0014
Informazioni tecniche del servizio assistenza

Tema:	Guarnizioni della testata
Oggetto:	61-37250-00 / -10
Marca:	Opel
Modello:	Agila, Corsa
Codice motore:	Z 10 XEP

Guarnizione di ricambio per la testata 1,0 Opel Twinport / Z 10 XEP

Figura_Guarnizione della testata con Reinz n. 61-37250

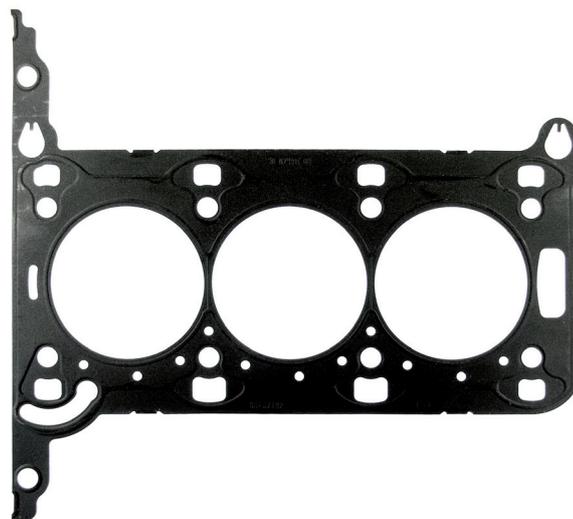
con la nuova guarnizione di ricambio esclusiva maggiorata per la testata 61-37250-00 = Opel 56 07 838, Dana offre la soluzione ottimale per realizzare una tenuta stagna sicura di testate e monoblocchi rifiniti.

Lo spessore della guarnizione di ricambio maggiorata è 0,25 mm più grosso di quello originale. Dopo una lavorazione adeguata della superficie, lo spessore fornisce quindi risultati di tenuta ottimali fino a questa misura.

Numero d'ordine della guarnizione di ricambio maggiorata:
61-37250-10.

Attenzione: dopo la lavorazione della testata e del monoblocco, l'intervallo di tolleranza delle rugosità superficiali deve essere compreso tra 7 µm e 20 µm. Il valore delle ondulazioni non deve superare 20 µm.
